# 改善箇所説明図

コンビネーションメータ

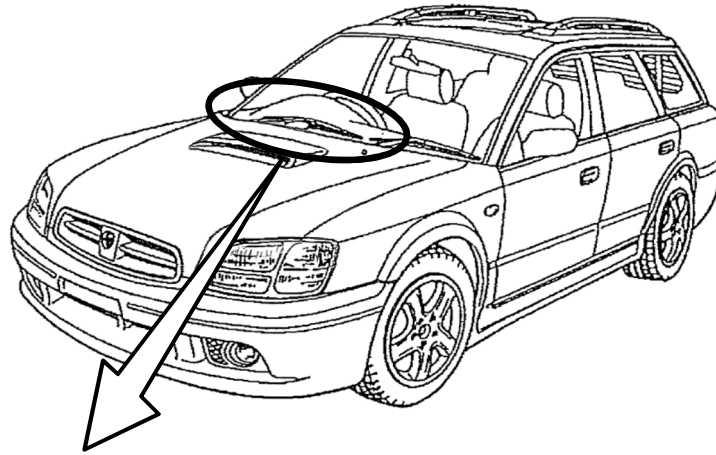
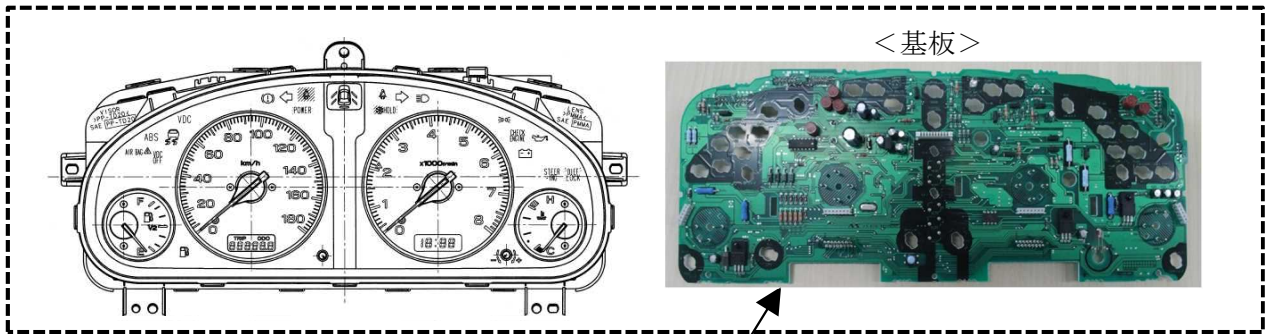
## 基準不適合発生箇所

コンビネーションメータにおいて、回路構成が不適切なため、車室内が長い間湿気にさらされると、メータ基板で結露が発生し、電源回路部がショートすることがある。そのため、メータ基板から発煙し、最悪の場合、火災に至るおそれがある。

**改善内容**  
全車両、コンビネーションメータ基板の電源回路部を清掃し、防湿材コーティング処置を行う。

注:  は防湿材コーティング処置を行う部品を示す。
